Projekt: Erhaltungsmanagement für Hamburgs Straßen (EMS-HH)  
Höltigbaum /Oldenfelder Stieg / Bernerstraße zwischen Eichberg und Alter Zollweg

## **Abwägung der eingegangenen externen Stellungnahmen zur 1. Verschickung vom 09.12.2016**

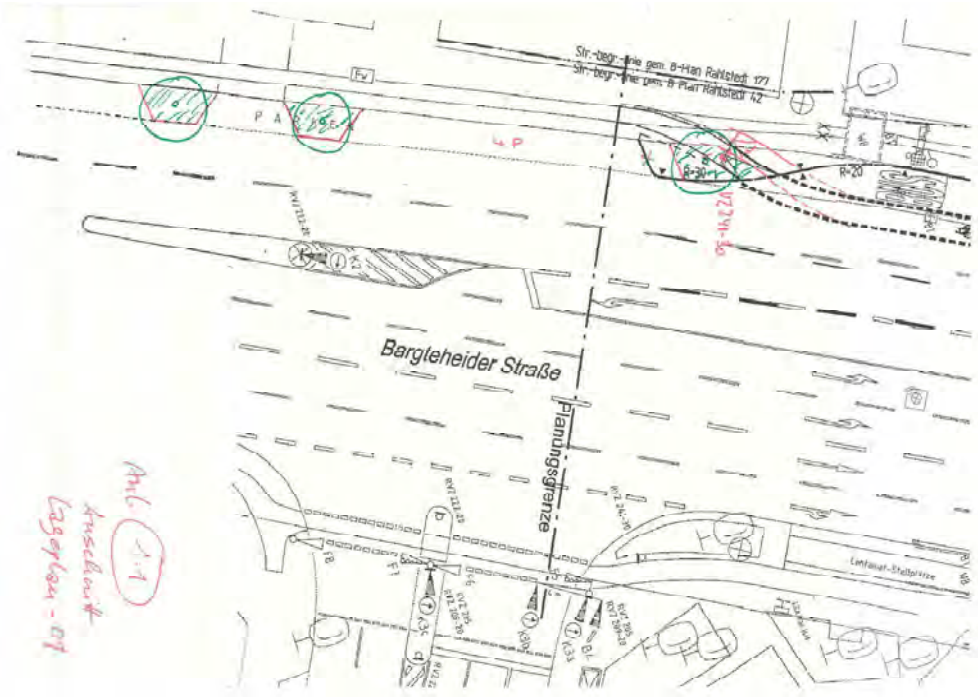
Nr.	Dienststelle	Eingegangene Stellungnahmen	Abwägung LSBG – S2
		zur Erhebung. <u>Erhebung Wegebaubeiträge</u> Aufgrund des Gesetzes zur Änderung des Hamburgischen Wegegesetzes vom 16.11.2016 kann eine Beitragspflicht für Ausbaubeiträge nicht mehr entstehen.	
17	<b>Handwerkskammer Hamburg</b>	Keine Stellungnahme eingegangen.	
18	<b>Bezirksamt Wandsbek vom 23.01.2017 und 03.03.2017</b>	<p>W/MR 21 nimmt federführend für das Bezirksamt Wandsbek zu der o.g. Maßnahme wie folgt Stellung.</p> <p>Grundsätzlich wird die Baumaßnahme seitens des Bezirksamtes Wandsbek positiv aufgenommen.</p> <p>Die nachfolgend aufgeführten Anregungen und Hinweise (siehe auch Anlagen) bitten wir bei der weiteren Planung zu berücksichtigen.</p> <p><b>Erläuterungsbericht:</b></p> <p><b>2 Vorhandener Zustand</b></p> <p><b>2.3 Verkehrsbelastung und Unfallzahlen</b></p> <p>Änderungen/Ergänzungen in Rot kursiv:</p> <p>Berner Straße (zw. Bargteheider Straße und Alter Zollweg) 33.000 Kfz/24h  Berner Straße (nördl. After Zollweg) ca. 25.000 Kfz/24h (SV ca. 4%)  Alter Zollweg ca. 8.300 Kfz/24h (SV ca. 3%) VKZ 26.09.2002</p> <p><b>3 Planung</b></p> <p><b>3.2 Querschnitt Knotenpunkte</b></p> <p>Änderungen/Ergänzungen in Rot kursiv:</p> <p>Der geplante Querschnitt der Straße Höltigbaum (ab Station <del>0+600</del> 0+583)</p>	<p>Die Verkehrszahlen werden in Abst. mit dem PK ergänzt.</p> <p>In Abstimmung mit dem LSBG wird kein kombinierter Geh- und Radweg vorgesehen. In dem genann-</p>

Nr.	Dienststelle	Eingegangene Stellungnahmen	Abwägung LSBG – S2
		<p>0,80m Grünstreifen - Oberboden  <del>2,25m Gehweg</del> — <del>Betonplatten</del>  3,00m komb. Geh- und Radweg Betonsteinpflaster (Grau)  <del>2,00m Radweg Betonsteinpflaster (Rot)</del>  <del>0,65m Sicherheitsstreifen Betonplatten</del>  1,90 m Grünstreifen  3.5 Fußgänger- und Radverkehr</p> <p>Wir bitten, nach vorheriger Prüfung und Abwägung, die geplante Fußgänger- und Radverkehrsführung als kombinierter Geh- und Radweg ab Station 0+583 bis Eichberg in die Planung aufzunehmen. Die Gehwege werden in diesem Abschnitt kaum frequentiert, sodass hier u. E. auf getrennte Führung verzichtet werden kann. Entlang der Fahrbahn kann ein Grünstreifen angelegt und ca. 75 neue Bäume (Abstand zw. 12 bis 15 m) gepflanzt werden (Anlage 5).</p>	<p>ten Bereich wird der Zweirichtungsradweg bis zur Station 0+940 verlängert. Ab Station 0+940 wird der Querschnitt angepasst und ein Grünstreifen wird ergänzt. Die Planung sieht in dem Grünstreifen eine Neupflanzung von 32 Bäumen vor.</p> <p>Ein kombinierter Geh- und Radweg wird vom PK abgelehnt.</p>

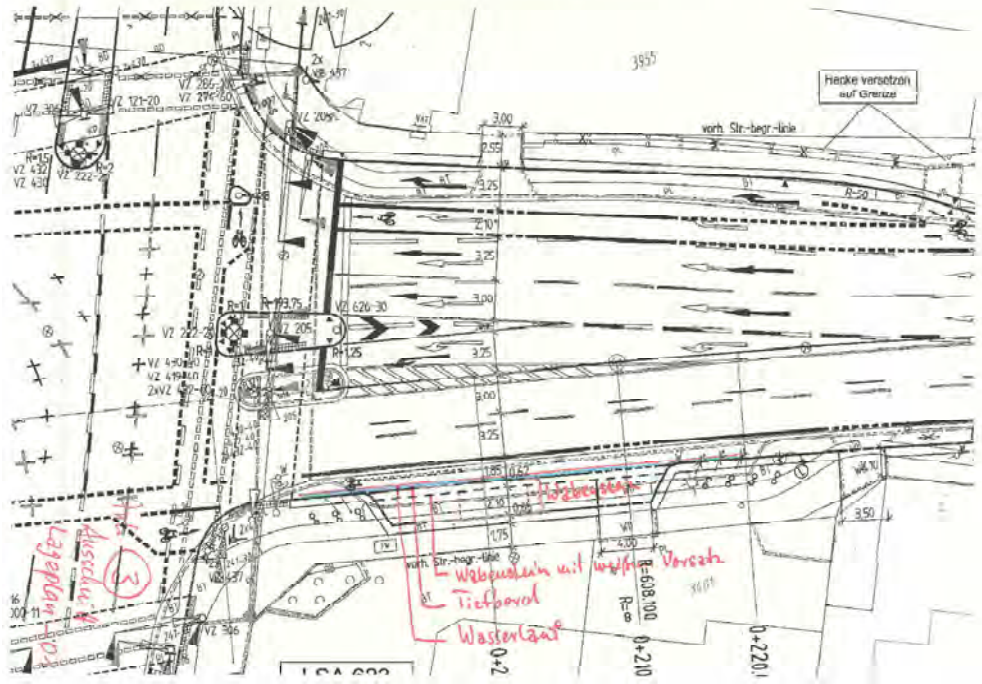
Nr.	Dienststelle	Eingegangene Stellungnahmen	Abwägung LSBG – S2
		<p>Anlage 1.1</p> <p>Als Ausgleich für die Fällungen und zum Lückenschluss der vorhandenen Allee in der Bargteheider Straße sind in der Parkbucht vor den Haus-Nr. 189-217 3 Baumstandorte vorzusehen.</p>  <p>The diagram is a hand-drawn site plan of a street intersection. The main street is 'Bargteheider Straße', which runs horizontally. A vertical street, 'Handlungsgränze', intersects it from the bottom. To the right, another street 'Lefmann-Steinstraße' is shown. The plan includes various markings: green circles around specific points, red lines indicating paths or boundaries, and various alphanumeric labels like 'P.A.', 'L.P.', '189-217', and '177'. There are also some handwritten notes in red ink on the left side of the plan, including 'Anl. 1.1', 'Anschluss', and 'Lageplan - 07'. The drawing shows building footprints, parking spaces, and what appears to be a utility trench or drainage line.</p>	<p>Der Knotenpunkt wurde überarbeitet. Es werden fünf neue Bäume im Bereich vorgesehen.</p>

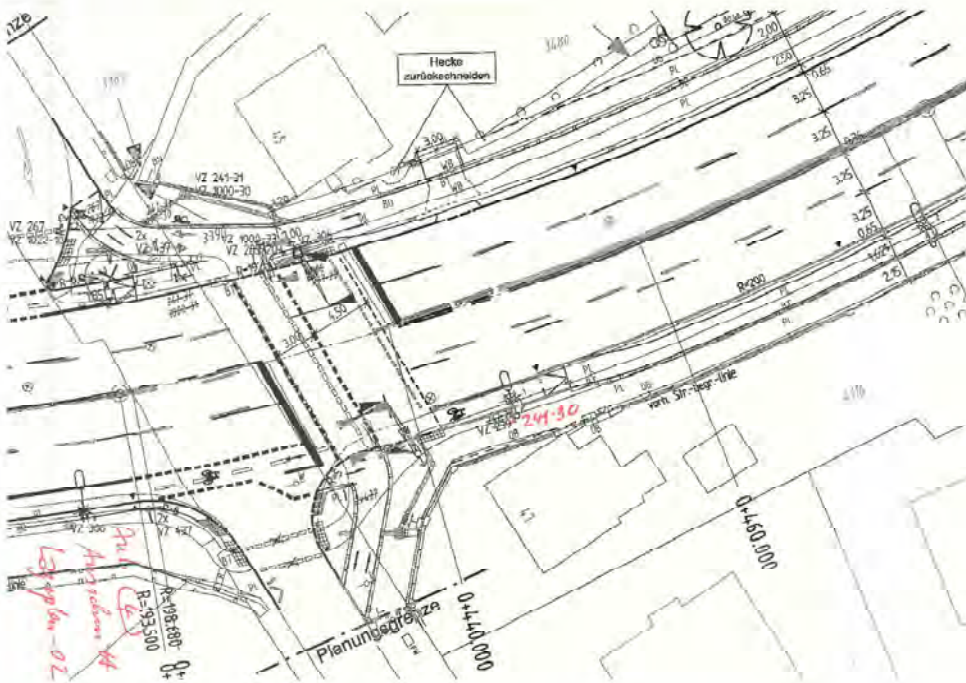
Nr.	Dienststelle	Eingegangene Stellungnahmen	Abwägung LSBG – S2
		<p>Anlage 2 Östlich der Berner Straße / Alter Zollweg kann ein Baumstandort geschaffen werden (Anlage 2)</p> 	<p>Der Kontenpunkt wurde überarbeitet. Der Baumstandort wird berücksichtigt.</p>

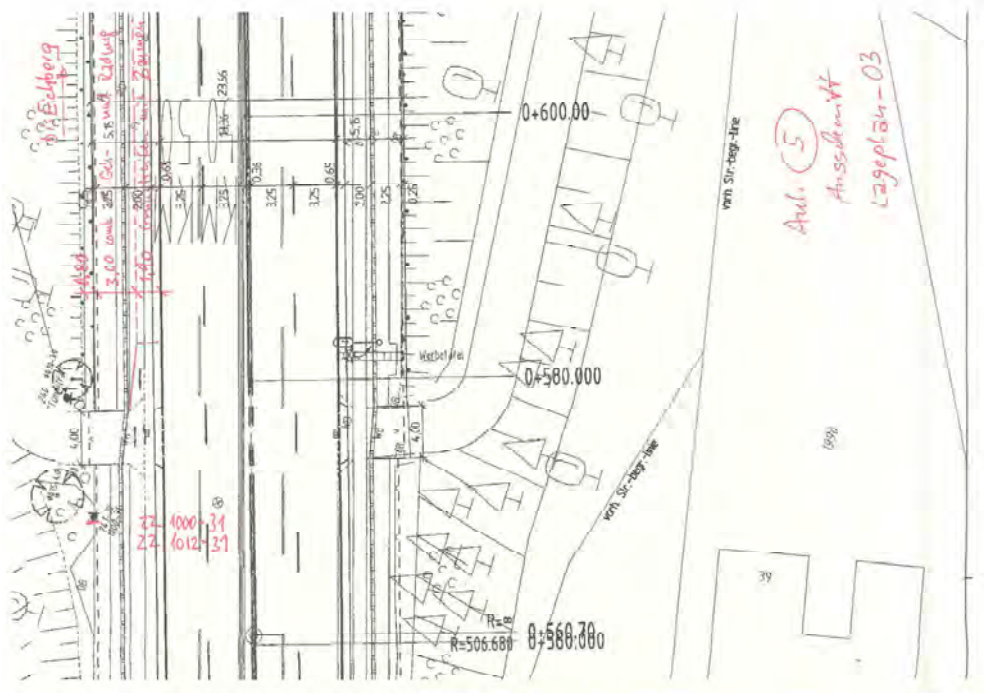
Nr.	Dienststelle	Eingegangene Stellungnahmen	Abwägung LSBG – S2
		<p>Anlage 3</p> 	<p>Der Anregung wird gefolgt.</p>
